大蔵屋

調査･設計監理協力　小林一元建築設計室　　設計監理協力　アトリエ　ゆう
小林　一元　　鈴木　久子・吉塚　幸雄
実測調査協力　江原由紀子・江原　久紀・小杉　剛士・斎藤　彰
坂井　信彦・長谷川順持・深谷　進一

1．改修の基本方針

4．改修の状況，主な設計変更の内容とその理由　4

八大蔵屋改修工事　〔せがい両端 ③通り・ⓒ通りの補強要領〕　921112　小林一元

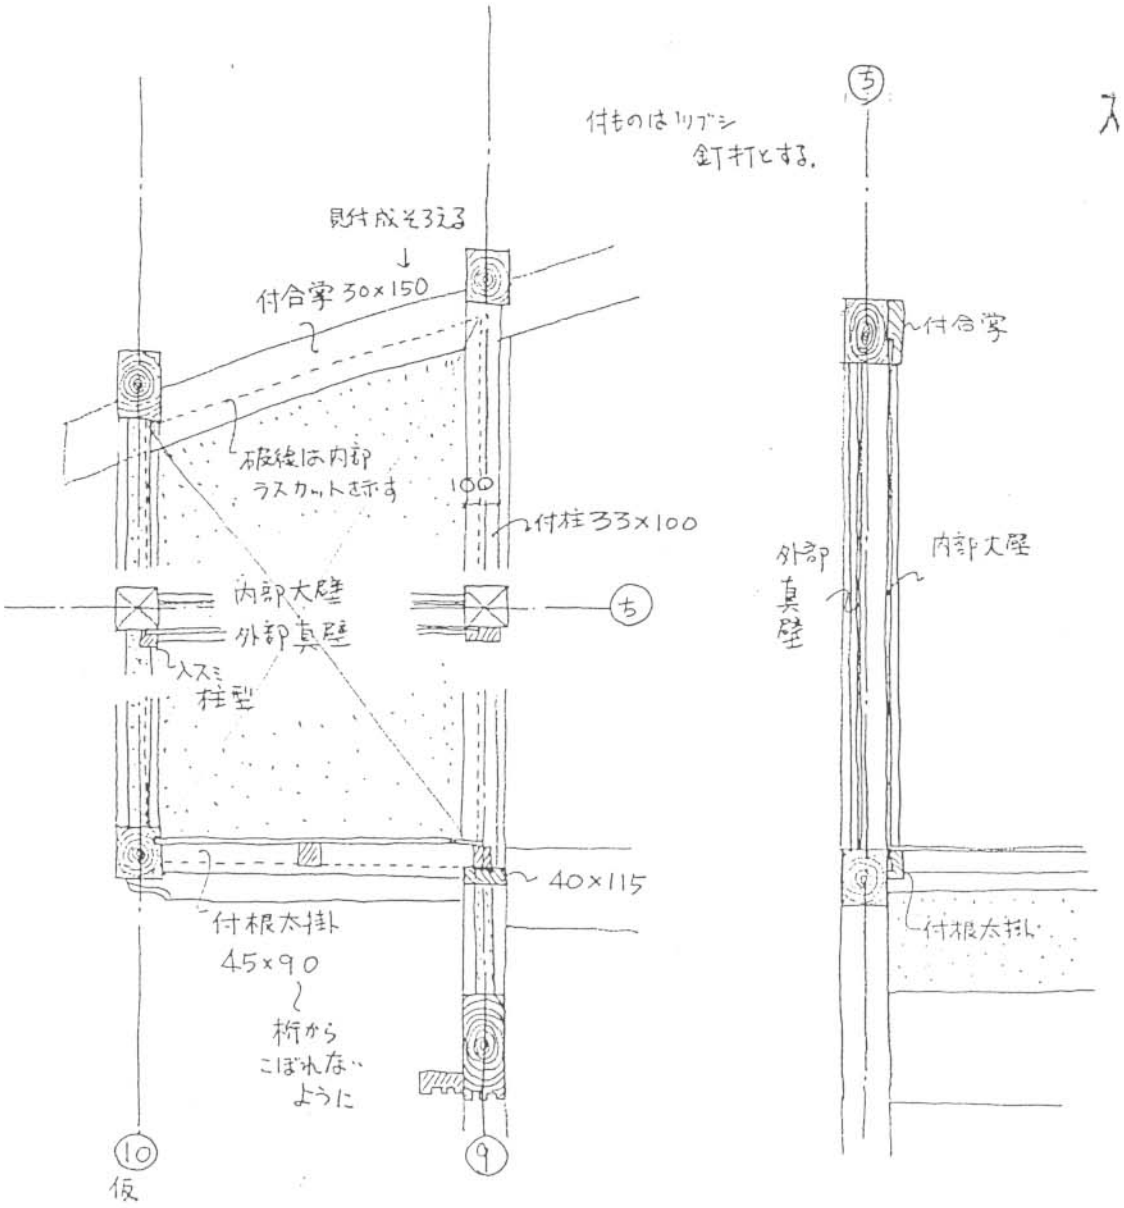
その他のせがいはラスカットパネルを構造用合板として釘で面的に総持ちとなるように固め，既存の木の加工を減らしている。［添付スケッチＡ参照］

構造用合板ラスカットによる両面耐力壁的変形防止おさまり案という長い名前のスケッチ

スケッチB

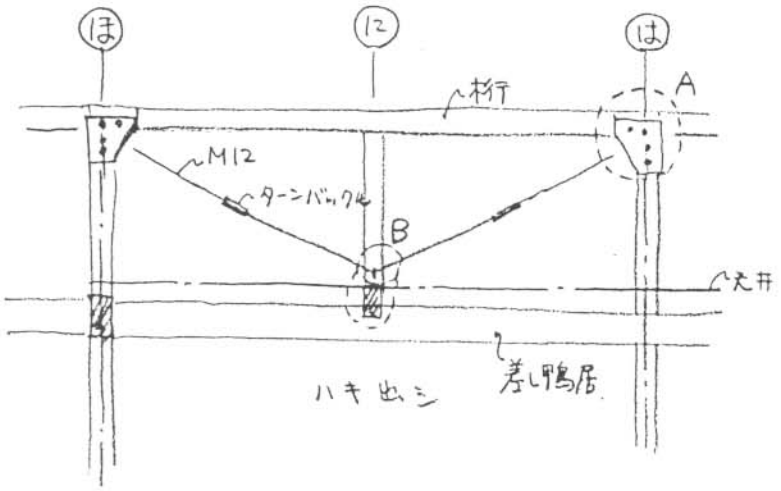
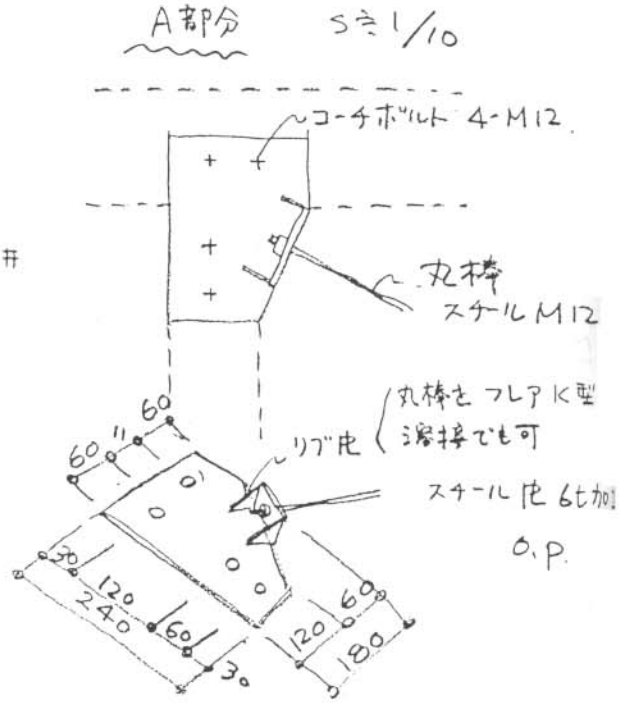
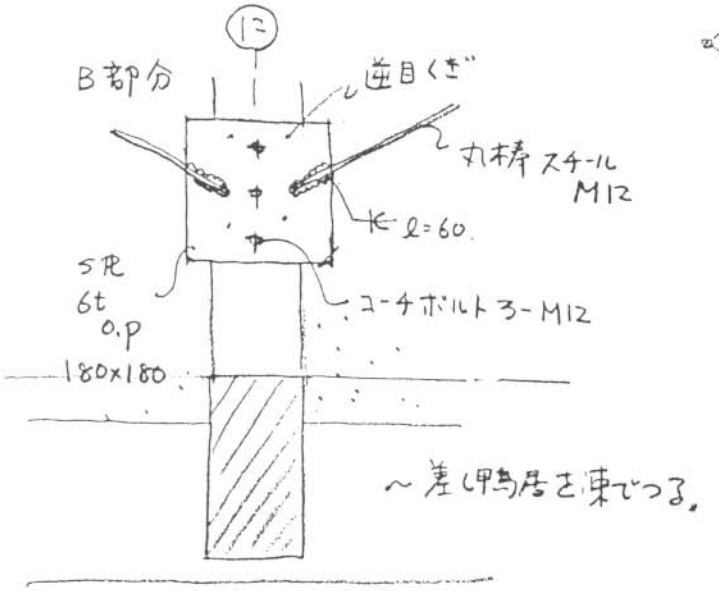
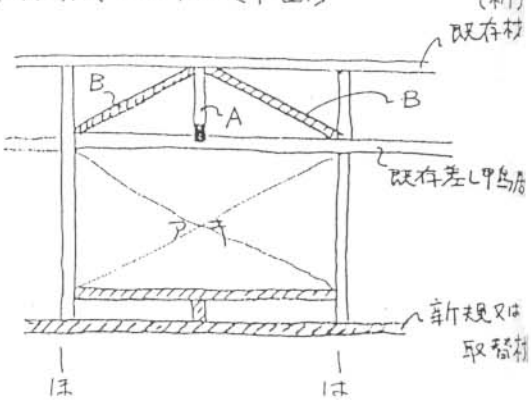
差鴨居を太いものに取り替えられればそれで良いのだが，現場で相談して無理と判断したので，既存の軸組に補強をすることにした。１０／３０日案では壁の改修をする前だったので木でトラスを組み，束で吊り上げようとした。その後補強工事が実施されず，外壁の漆喰塗りが始まってしまったので，内部（天井裏）で対応できる１２／５日案を提案してお願いした。［添付スケッチＢ参照］

10. 前記NO4の④,ほ～は間の補強方法を打合せ (10/30)

- Bの斜材を内側より外へ出ないよう(厚さ2寸)に加えてほ～は間全体でトラス状にする。
- Aの既存束には引っ張りが加わるので上下のとり合い部分は金物で補強。(極力見えないようにお願いします)
〔Aの下部は例えばホールダウン金物+コーチボルト等の手が用いられますか。御検討下さい〕

■ ④・ほ～は間のたわみ補強は下図の要領で行う。
1) 外壁の補修が済んでいるので内部で補強する。
2) トラスの形式とする。天井ふところでおさめる。

トラス方式とした。〔下図〕

大平宿民家改修計画	大蔵屋	07	改修平面図 竣工図	S=1:50	大平宿設計会議	小林一元建築設計室 + アトリエ ゆう	事務局 連合設計社市ケ谷建築事務所

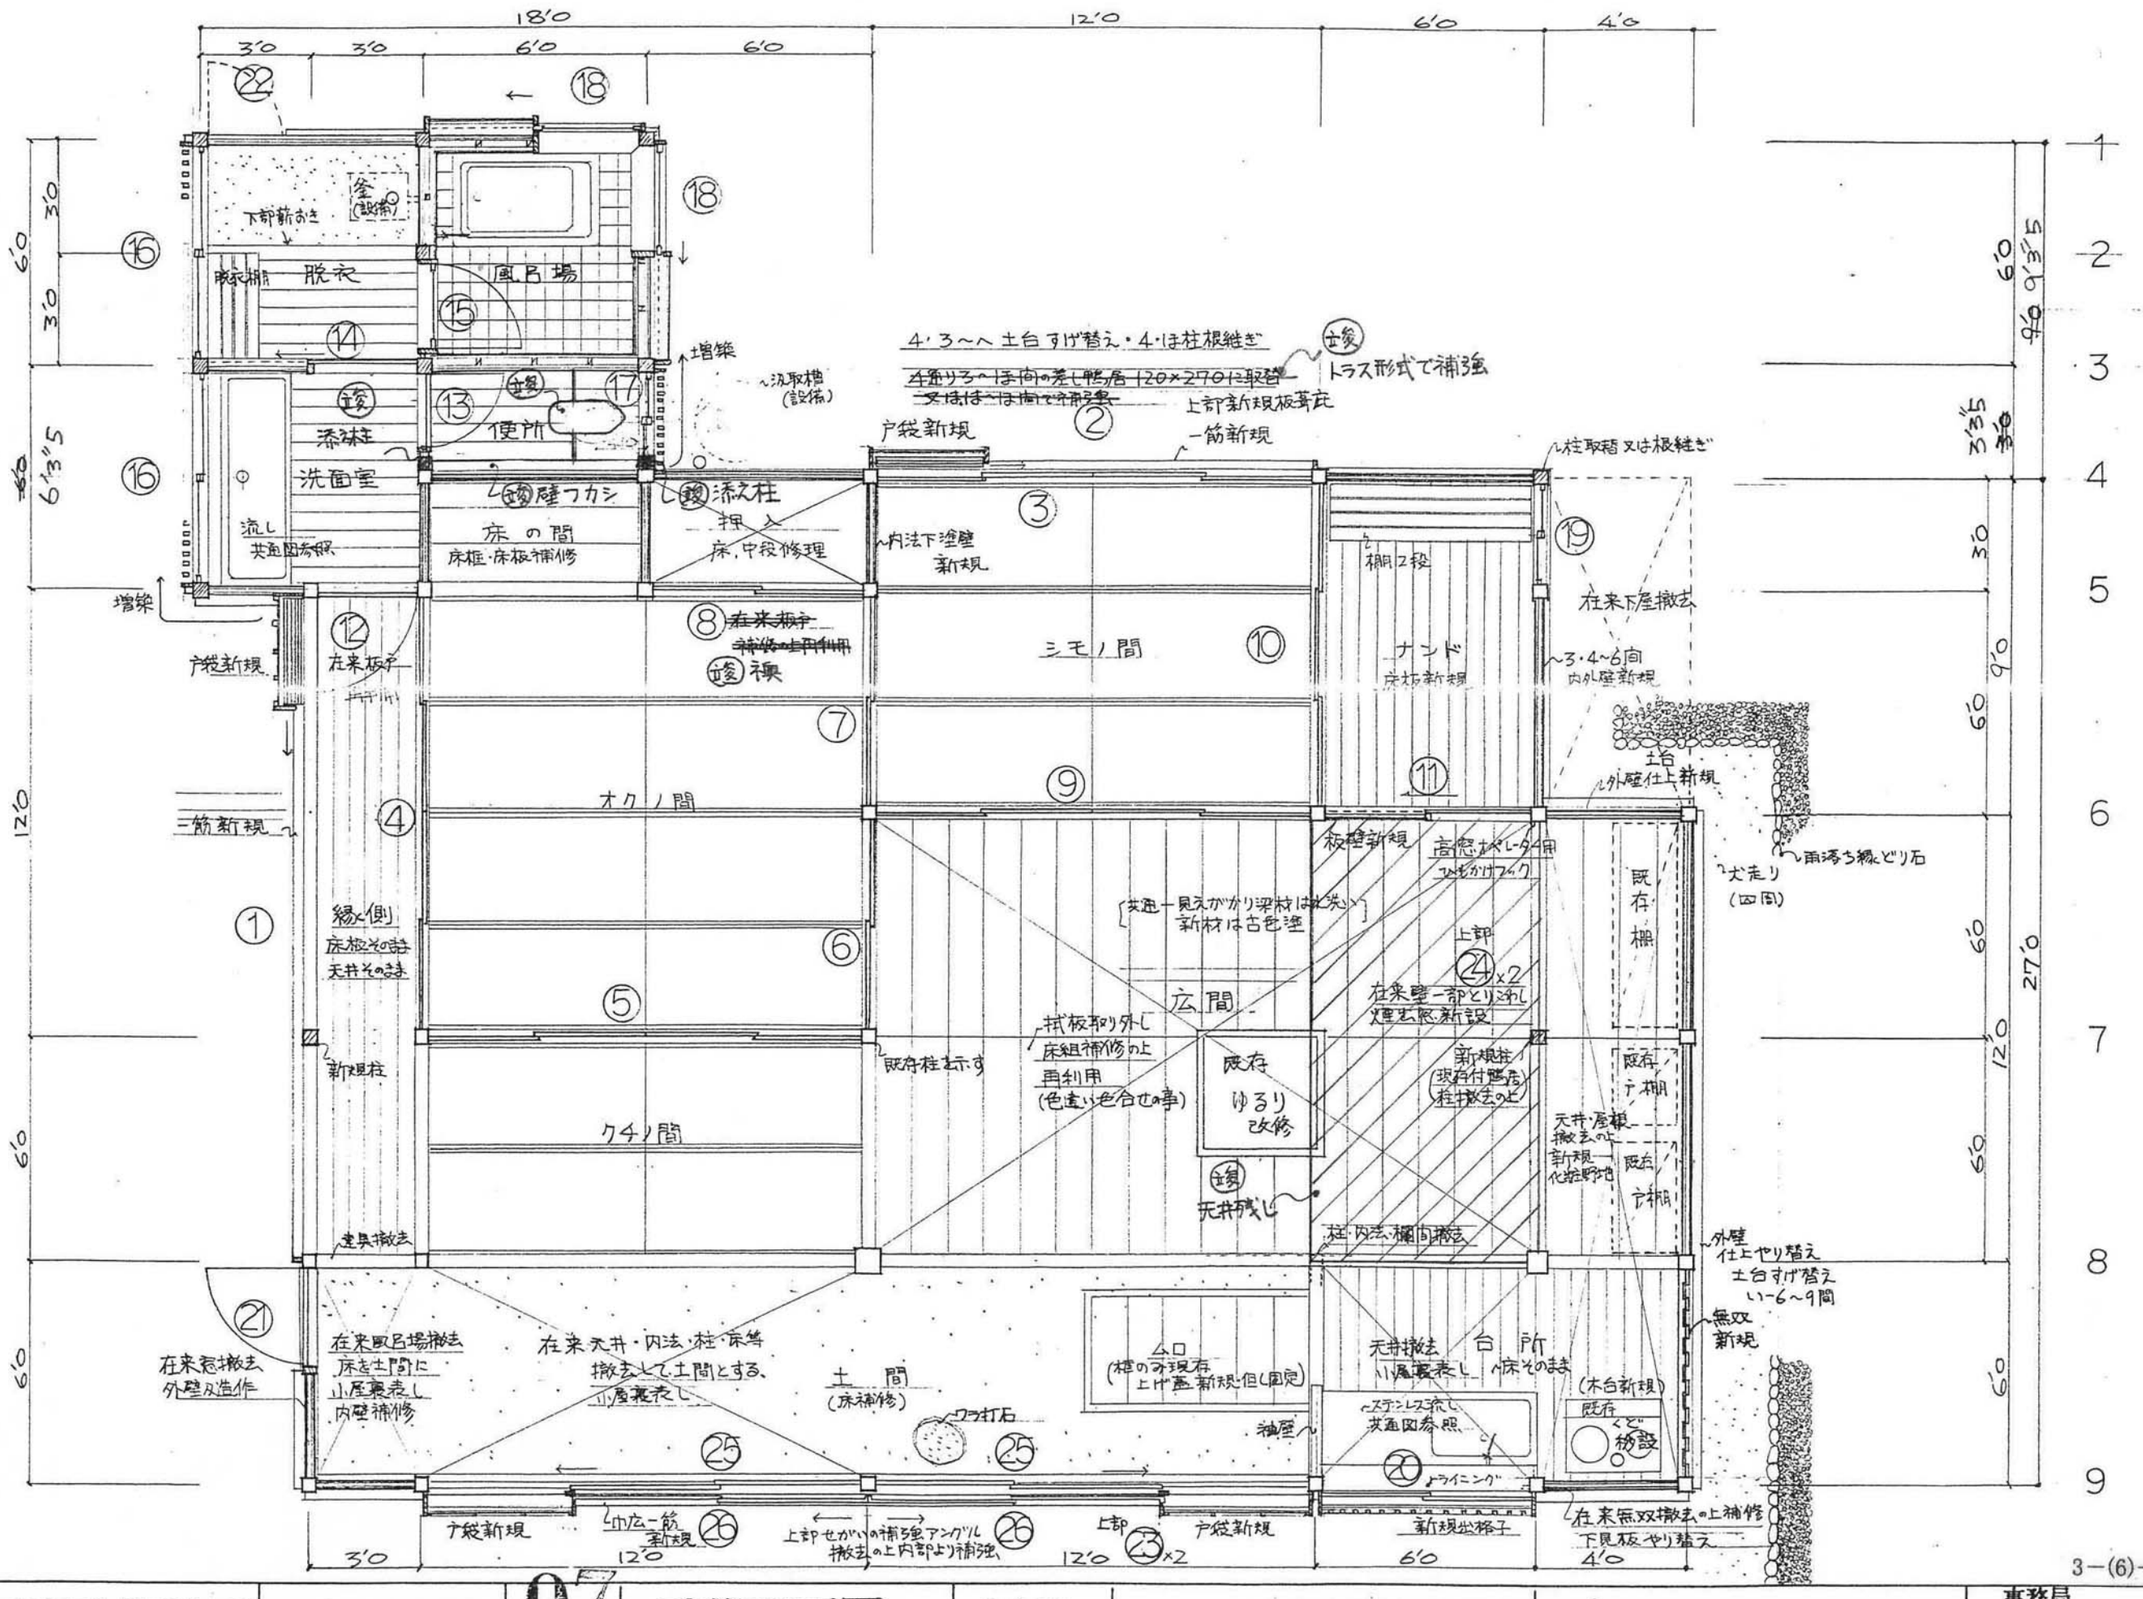
新設水回りの棟木が取りつく予定の既存柱の腐朽がひどく，添え柱を2本足し便所の壁をふかして，その柱の分だけ広げたいと施工者から申し入れがあり，お願いした。これは設計上の問題もあるのだが，母屋が3尺間に入ってしまった。主屋との取り合いを考えると母屋を受ける材がない。架構と間取りの一致と，その空間が与える端正な印象は大平宿民家についての共通の理解と思い込んでいた。これらを訂正して工事用図面として飯田市に提出したが，現場の大工さんの手元にあったのが未修正図面だと知ったのは，水回りの建て方が終わった後だった。高いところでの湯気抜きが必要な浴室も旧図面により面戸板がついて，後で穴を開けてもらったようだが，耐久上の問題を残してしまった。

床，壁は良好に改修された。床の色合わせもうまくいっている。天井は全て撤去する予定だったが，水平構面の剛性不足が懸念され，一部を残した。大蔵屋では煙出しの機能を持つハイサイド窓を考えていたが，他の何棟かとともに両妻壁に三角の煙出し穴を開けられてしまった。打合せ時に発注者側で寒さ対策を強調していたのに，開きっぱなしではかなりの暖気が逃げてしまう。塞いでもらえないので煙出しの機能は良としても，明かりはこの広間に是非欲しいのでガラスのはめ殺しで妥協してお願いしたが，これも聞かれず無双窓になっていた。高いところにあり，開けておくわけにもいかないのでまず使われないだろう。外の連子も，小庇と妻板が省略されているので，狙いとは違う印象になっている。

大平宿民家改修計画	大蔵屋	12	矩計図 竣工図	S=1:20	大平宿設計会議	小林一元建築設計室 + アトリエ ゆう	事務局 連合設計社市ケ谷建築事務所

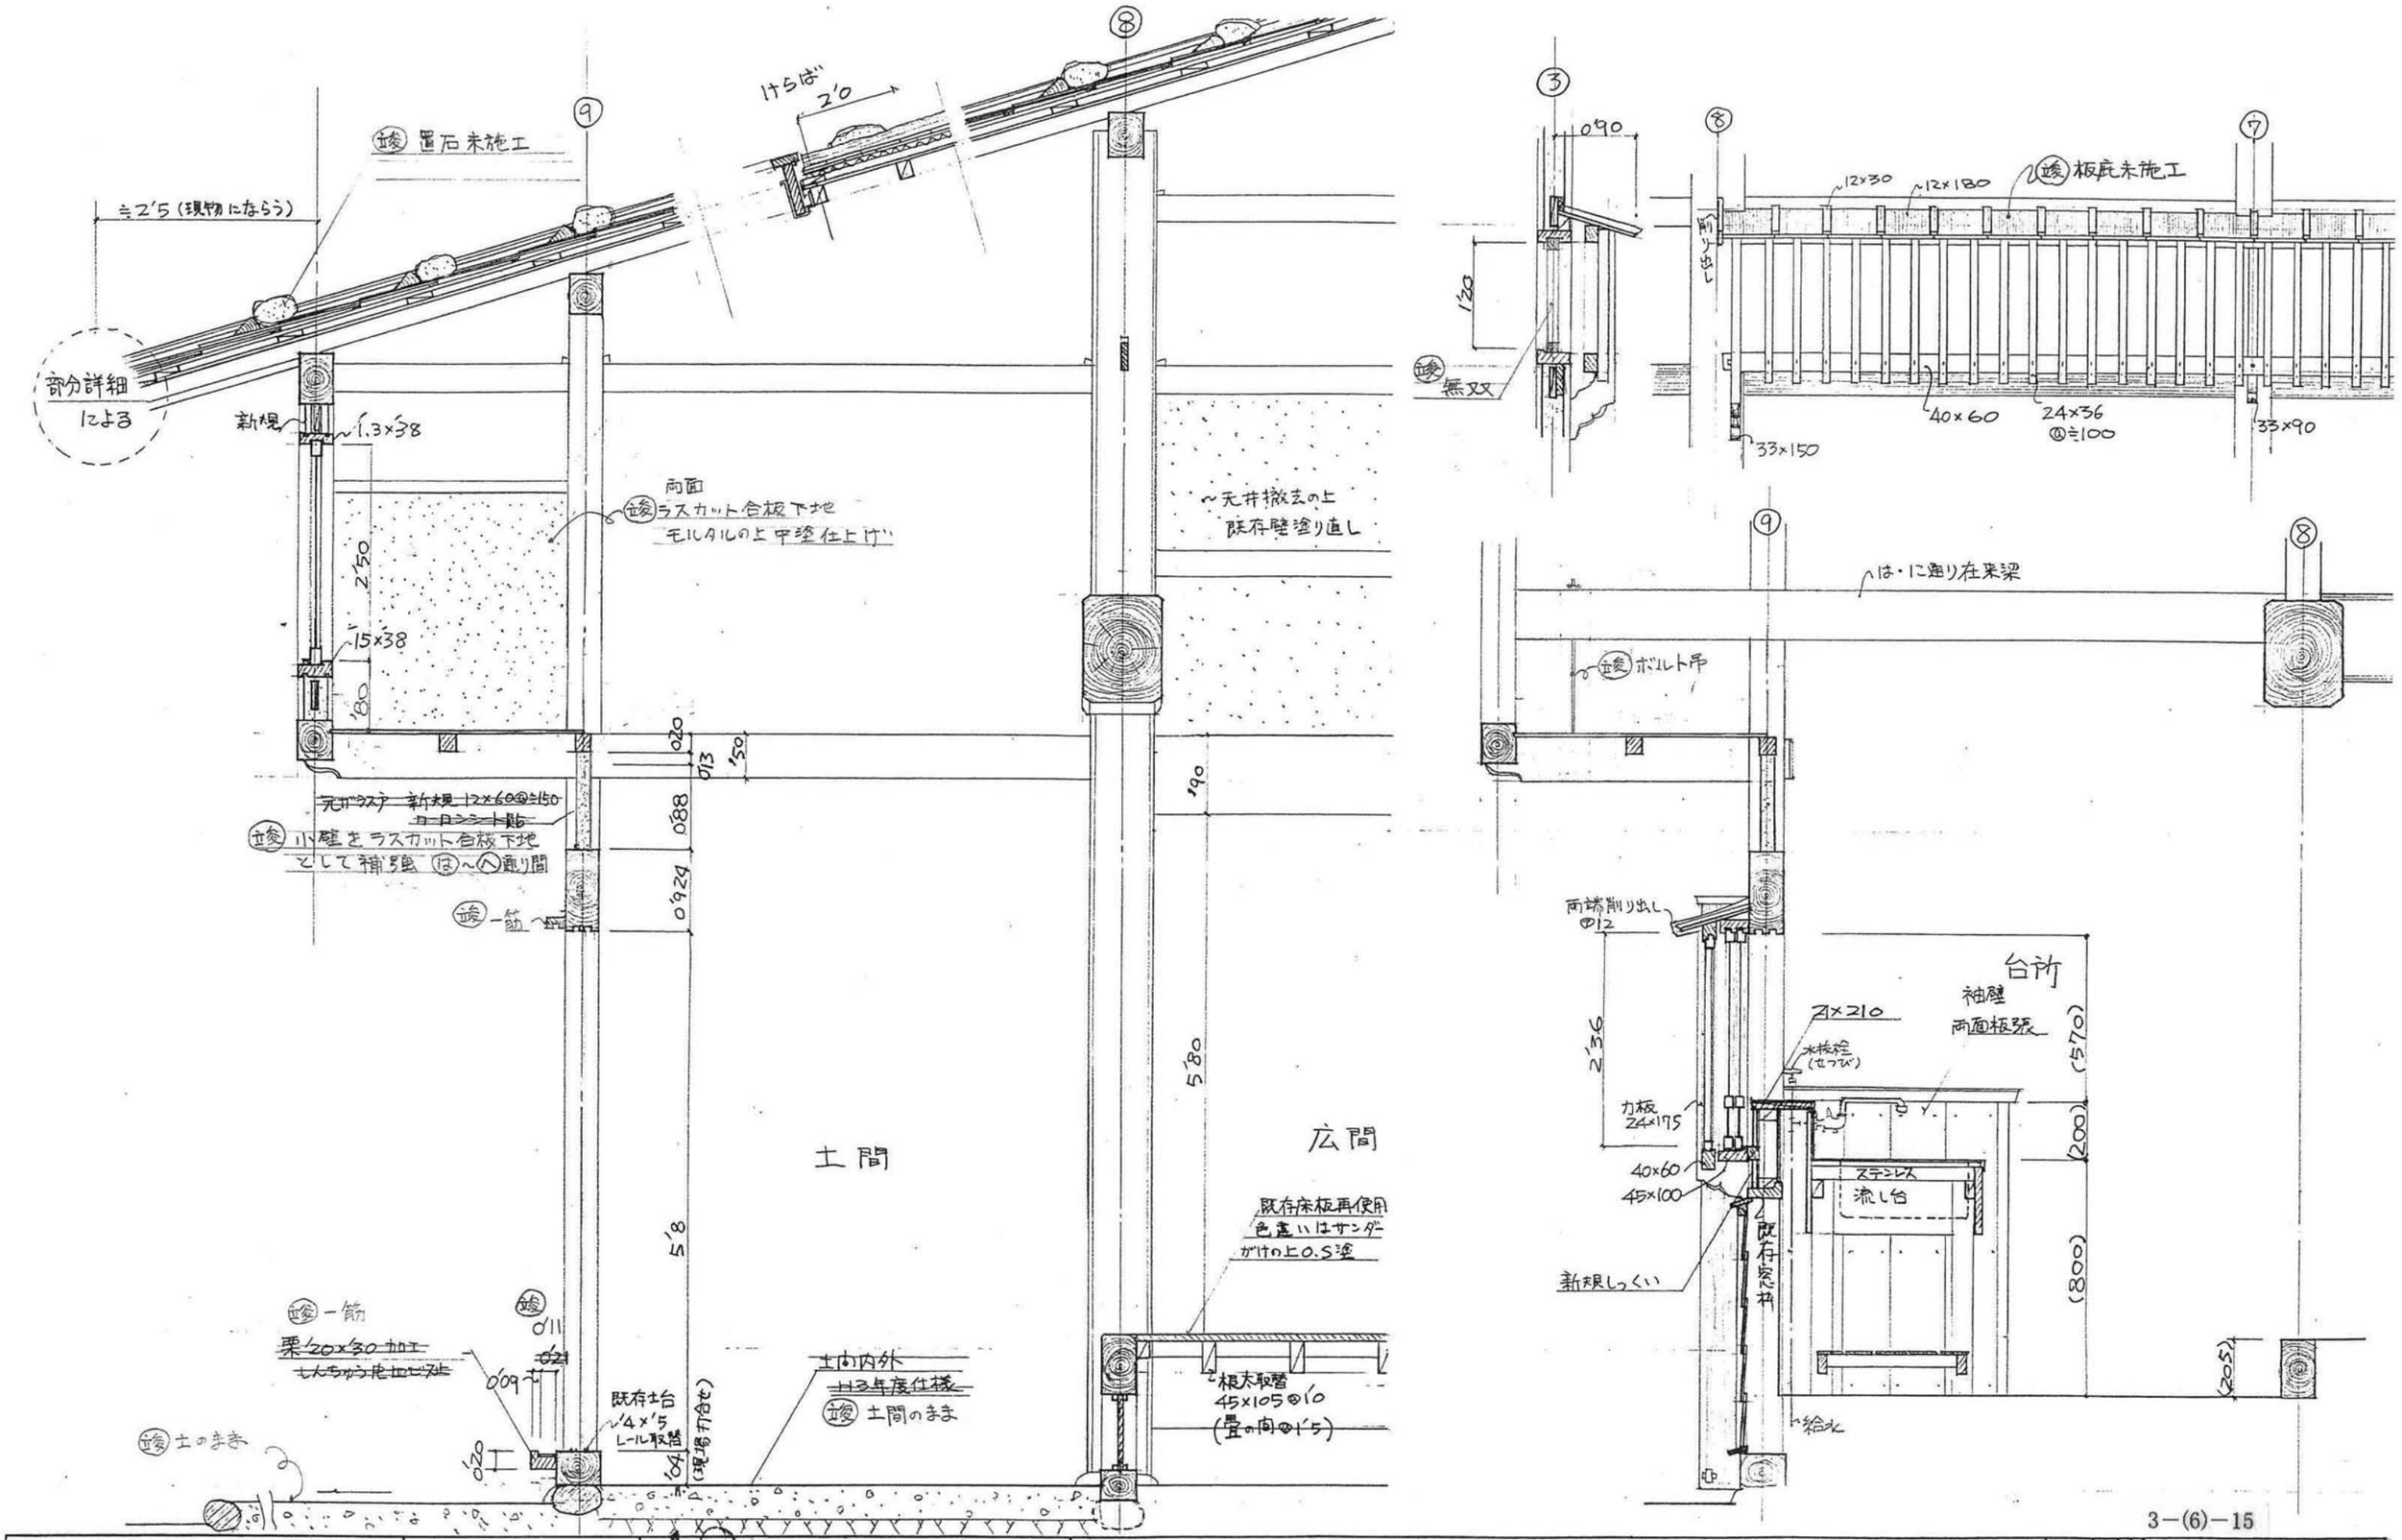
改修計画では矩計図にある様に出し梁に添え木をして，３０×１００の木で吊り上げ，込み栓と鼻栓で固めようとした。木が弱っているので枘穴のような加工は避けたいと施工者から申し入れがあり検討した。（は）と（に）通りせがいは，出し梁上部にしっかりした跳ね出し梁があるので，既存の木の加工を最小限に押さえる意味で不本意乍らボルトで吊っている。［竣工図No.１２矩計図参照］

両端以外の室内部分せがいの補強壁は，疑似２階の空間の広がりを損なわないように上部をなるべく開けるように大工さんと相談しながら現場で決定した。

［竣工図No.１２矩計図参照］

（ろ）通りではさらに下がるので鉄筋で補強した。

'93年4月25日　風呂場の石垣についたコンクリートを削る作業

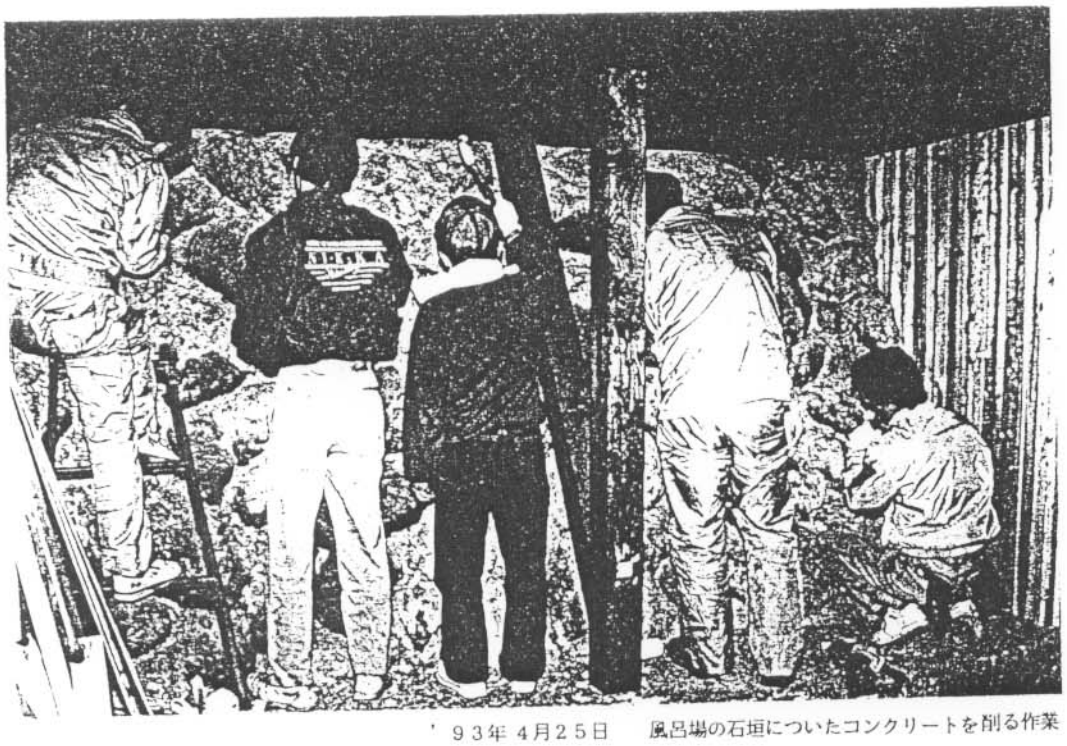
1、地階、浴室　石積みの壁にコンクリートを流してしまった。
2、地階、浴室　床などを変更した。
3、地階、浴室　石を積まなかった。
4、1階（いろりのま）、　地階（たたみのま）の障子のデザインを変更した。
5、便所の窓の建具のデザインを変更した。

特に浴室はこの建て物の目玉であったが、図面と違った仕事がなされたことは遺憾である。コンクリートで汚れた石積みの壁をたがねを持ってはつりを手伝って頂いた方々に対しても申し訳が立たない。又道路側の持ち送りは、原寸の図面を何回もおこし、設計者の間で検討されたがこれも施工がなされていない。
